# Technická zpráva

## Inspekční zpráva FVE 49,5 kWp ZŠ Blažkova

FVE 49,5 kWp ZŠ Blažkova

## Vyhodnocení kontroly - textová část I.

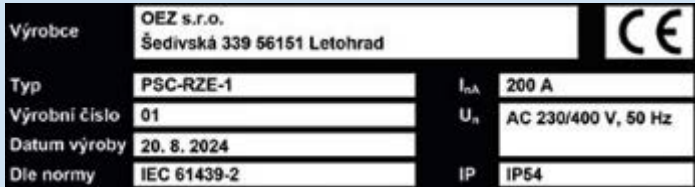
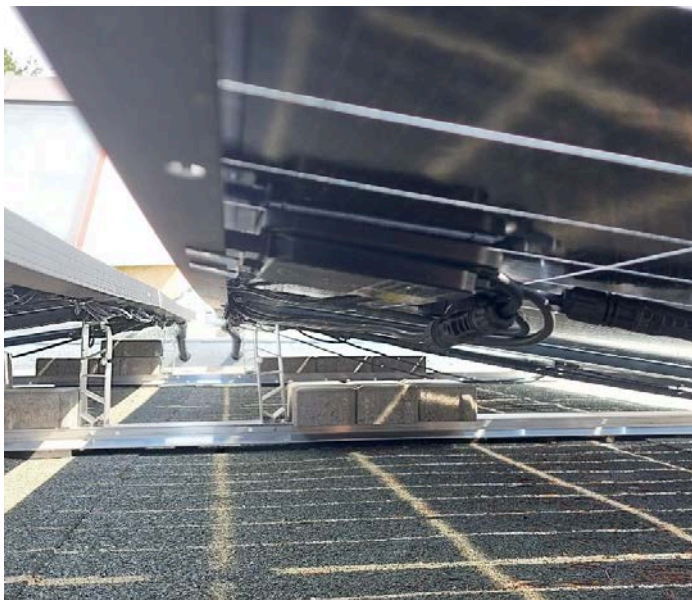
Nález kontroly				Vyjádření k nálezu		
Číslo závady:	3	Opakující se vada:	ANO / NE	Referenční kód závady	SIL	007
Umístění:	Celá instalace			Název:	Nesprávné DC kabely	
<b>Popis zjištění:</b> Při kontrole bylo zjištěno použití elektrických DC kabelů, které nejsou určeny pro fotovoltaické systémy. Použité kabely jsou od polské firmy Bittner s označením BiT 1000 Solar. Tyto kabely nejsou v souladu s ČSN EN 50618. Katalogový list výrobce je přílohou této inspekční zprávy.				<b>Problematika:</b> Předpokládaná životnost kabelů specifikovaných normou je minimálně 25 let. Relativně přísné požadavky na tyto kabely jsou stanoveny v souladu s očekávaným drsnými podmínkami použití. Kabely pro fotovoltaické systémy H1ZZZ1-K jsou vhodné pro trvalé venkovní použití po mnoho let v proměnlivých náročných klimatických podmínkách použití.  V České republice (a EU obecně) se PV systémy musí řídit normou ČSN EN 50618, která definuje požadavky na kabely pro DC stranu.  Nedostatečně dimenzovaný nebo nevhodný kabel může být zdrojem přehřívání a požáru.  Porušená izolace nebo neodpovídající ochranné vlastnosti zvyšují riziko zásahu osob elektrickým proudem.  V případě požáru nebo nehody může pojišťovna odmítnout plnění, pokud zjistí použití nevhodných komponent.  <b>Závěr:</b> Je nutné všechny elektrické DC kabely, které nejsou určeny pro fotovoltaické systémy nahradit kabely s označením H1ZZZ1-K.  <b>Legislativní a technické podklady:</b> <ul style="list-style-type: none"><li>• ČSN EN 50618 - Elektrické kabely pro fotovoltaické systémy</li><li>• ČSN 33 2000-7-712 ed. 2 - Fotovoltaické (PV) systémy</li><li>• ČSN IEC 62930 - Elektrické kabely pro fotovoltaické systémy se jmenovitým napětím 1,5 kV DC</li></ul>
